Affaire suivie par : Francisco ANDRADE
Courriel : f.andrade@audrr.fr
Ref : AEU-2026-05-01

Reims, le 11 mai 2026

Objet : Avis relatif au projet « Parc éolien des Clairets » (Thaas - 51)

Annexe 1 : Carte de situation du projet au regard de l'Aire d'influence paysagère zone d'engagement

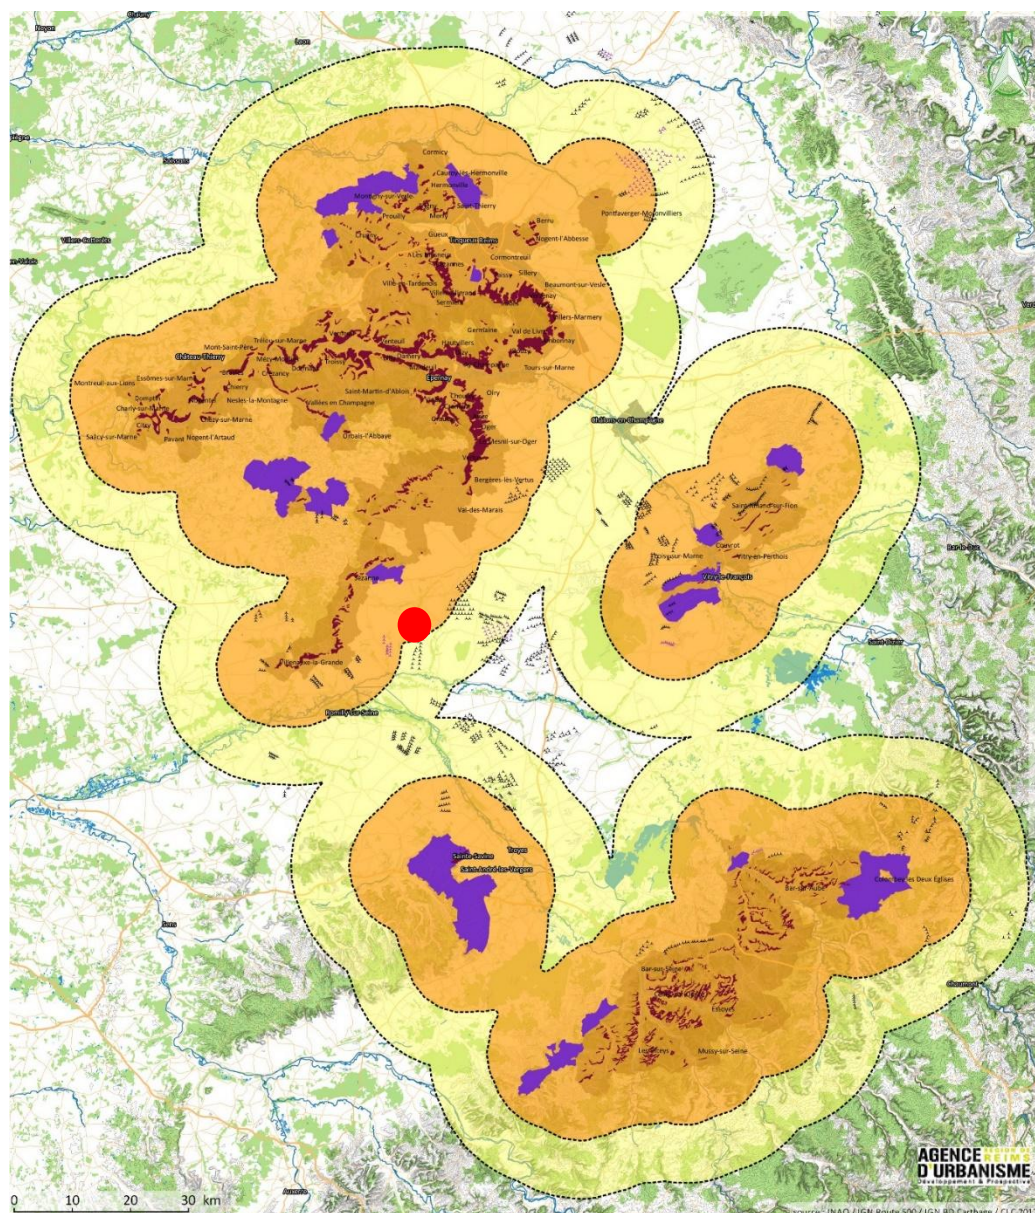
- Comme évoqué ci-avant, ce projet est implanté en zone d'exclusion de **l'Aire d'Influence Paysagère (AIP) de la Zone d'engagement. Les distances vis-à-vis du vignoble de la Cuesta d'Ile de France, présent sur les communes viticoles les plus proches, sont faibles** (voir [Annexe 2](#)) :
 - 10,8 km des vignes implantées sur la commune de Saudoy ;

- L'AIP Zone d'engagement préconise **de ne pas développer de nouveau parc éolien sauf en cas de non-covisibilité avec le vignoble, de ne pas obstruer l'horizon par des lignes d'éoliennes et augmenter la distance entre le vignoble et l'éolien.**³ Or, les conditions d'implantation des éoliennes projetées démontrent qu'il s'agit d'un **projet de parc faisant front à la Cuesta. La localisation du projet au regard des cartographies évoquées ci-avant et notamment l'AIP Zone d'engagement, témoigne que le site d'implantation potentielle se situe bel et bien dans un cône de vue remarquable offrant la compréhension du triptyque paysager dans lequel la plaine champenoise offre un espace de respiration essentiel en pied de coteau viticole.**

Annexe 2 : carte de l'état de l'éolien (source DREAL, CMCC)

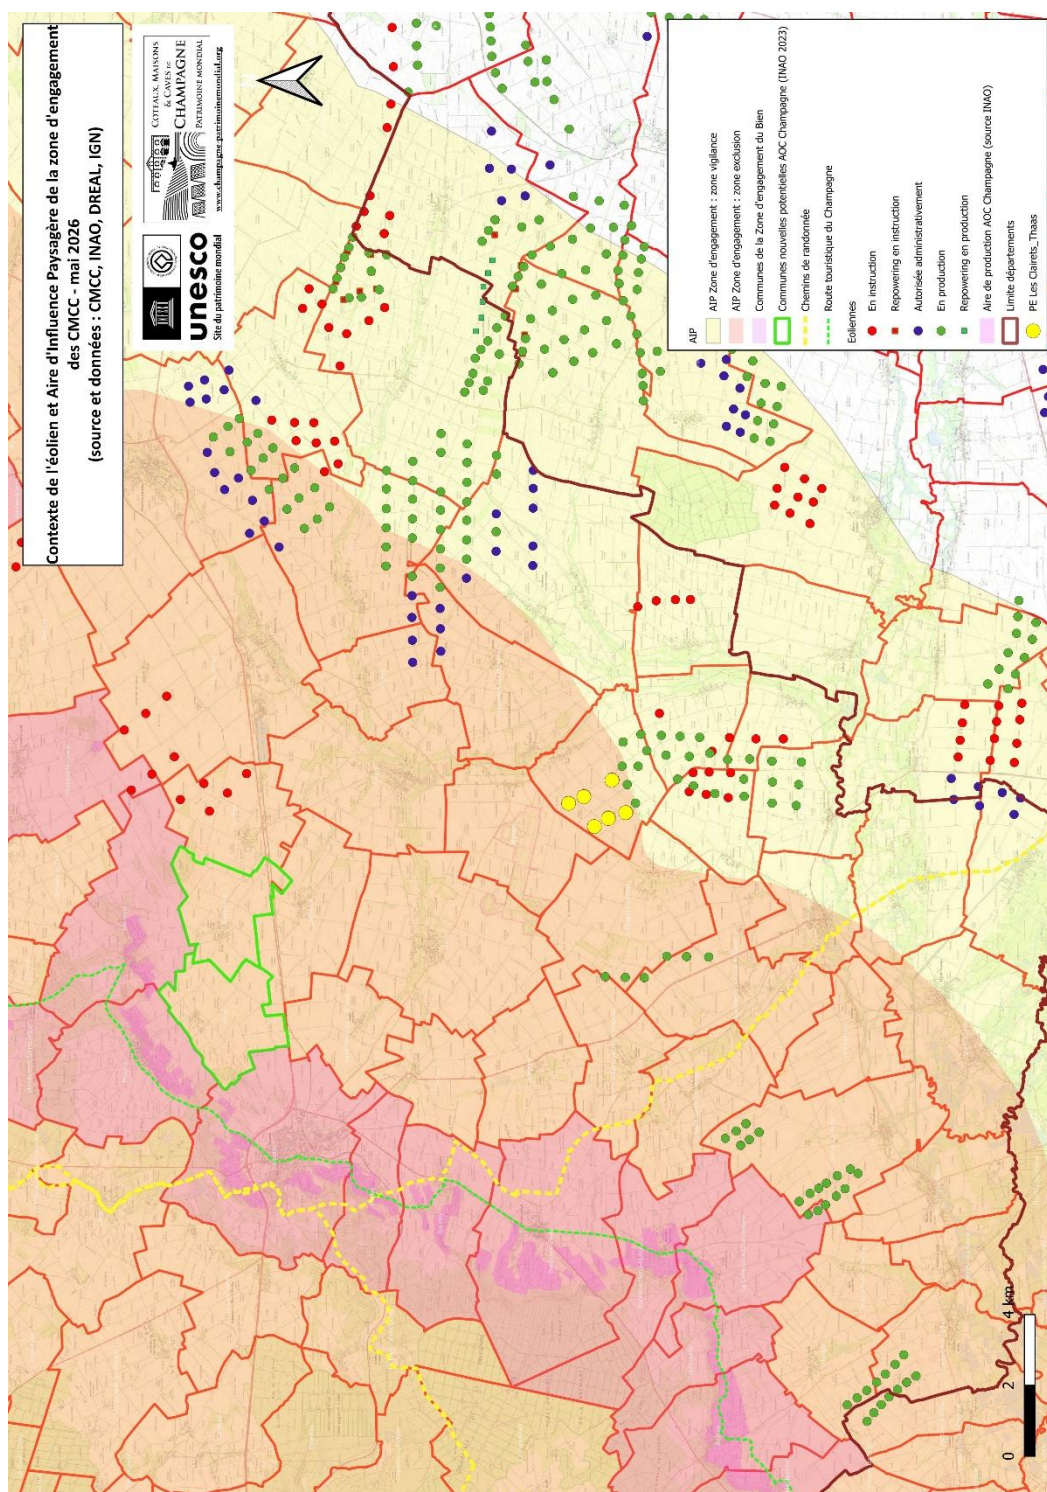
- Ce projet éolien vient s'inscrire dans un secteur où plusieurs parcs éoliens sont présents. Les éoliennes projetées s'inscriraient en continuité du bouquet de parcs des Bouchats 3 et des Hauts Moulins. Le parc éolien en projet est localisé à proximité de la Zone d'engagement des Coteaux, Maisons et Caves de Champagne, sur la commune de Thaas, et en **zone d'exclusion** (voir [Annexe 1](#)) **définie par l'Aire d'Influence Paysagère (AIP) de la Zone d'engagement du bien**, traduite dans la Charte éolienne élaborée en 2018 par la Mission Coteaux, Maisons et Caves de Champagne. La Mission constate que ce projet consisterait à prolonger une grappe d'éoliennes. **L'AIP Zone d'engagement élaborée par la Mission préconise de ne pas développer de nouveau parc éolien sauf en cas de non-covisibilité avec le vignoble. S'il y a extension de parc, elle doit respecter la trame d'implantation existante ainsi que les hauteurs de machines déjà implantées sur le site et ne pas fermer l'horizon².** Or, les éoliennes des parcs de Bouchats 3 et Hauts Moulins sont 30 m plus basses que les éoliennes du parc des Clairets, avec des rotors moins imposants (105 m contre 150 m pour le parc des Clairets). Les interdistances et l'alignement vis-à-vis des éoliennes les plus proches sont aussi très différents.

- 11,6 km des vignes de Sézanne ;
- 13,2 km des vignes présentes sur le Mont Août (commune de Broussy-le-Grand).

Il est à noter que les éoliennes projetées se situent à 8,1 km de la limite communale de Saint-Loup, commune concernée par la révision de l'aire de production AOC Champagne.

Annexe 3 : Carte de situation du projet au regard du plan paysage éolien de France Renouvelables (ex-FEE, Champ Libre)

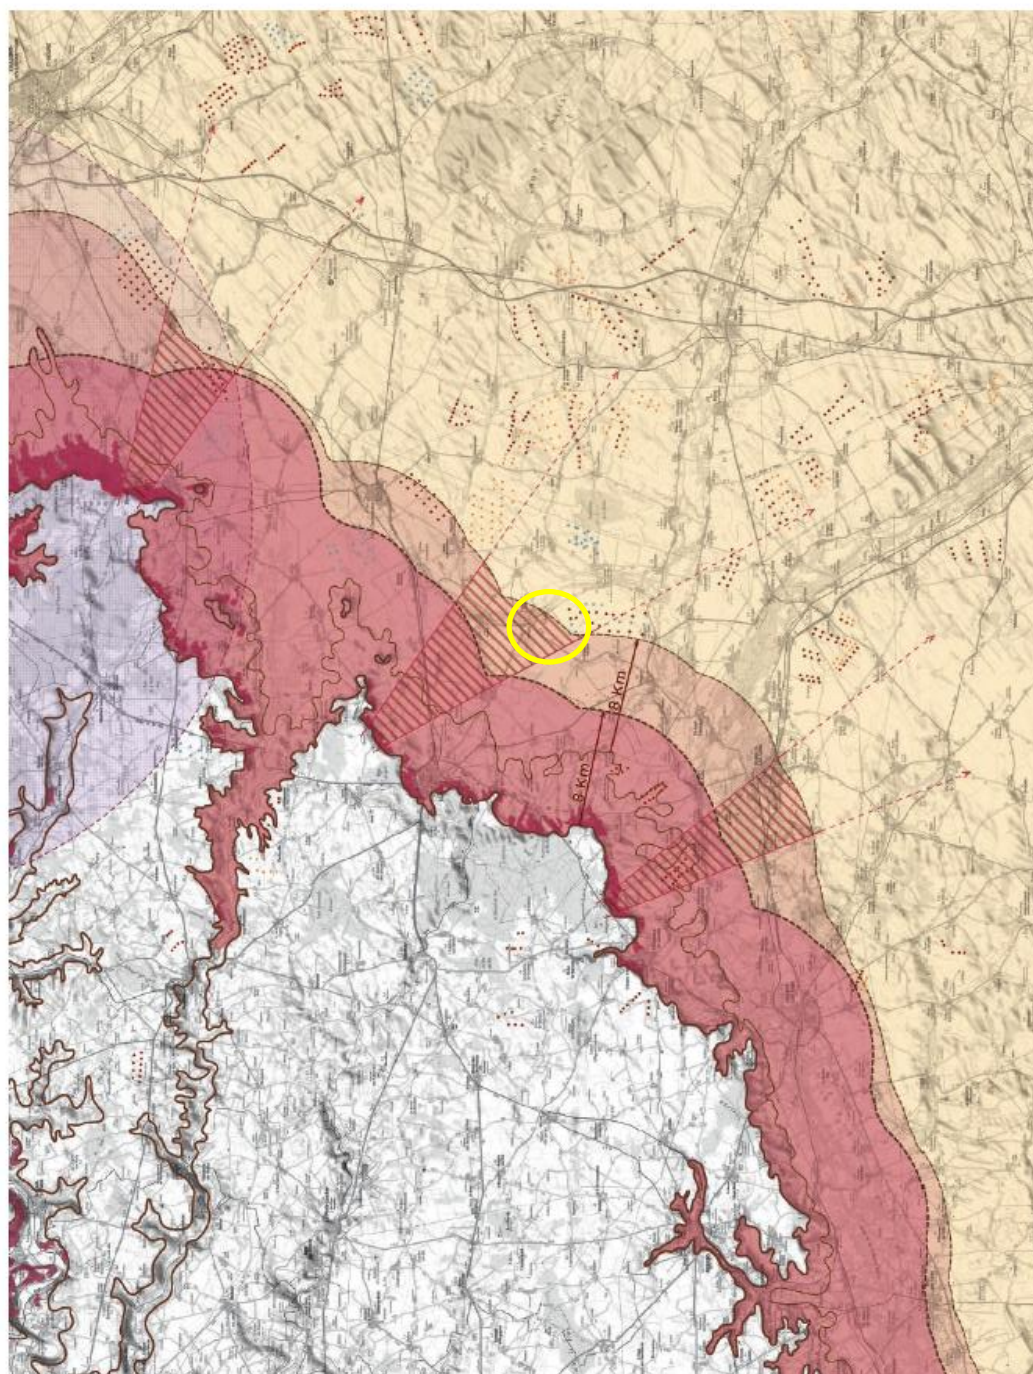
- Le **plan paysage éolien du vignoble de Champagne** mandaté par l'association **France Renouvelables** (ex-FEE) identifie également le secteur d'étude en **zone de grande vigilance de l'éolien** et à l'intérieur d'un **espace de respiration lié aux ouvertures paysagères depuis l'anse de Broyes** (voir [Annexe 3](#)).
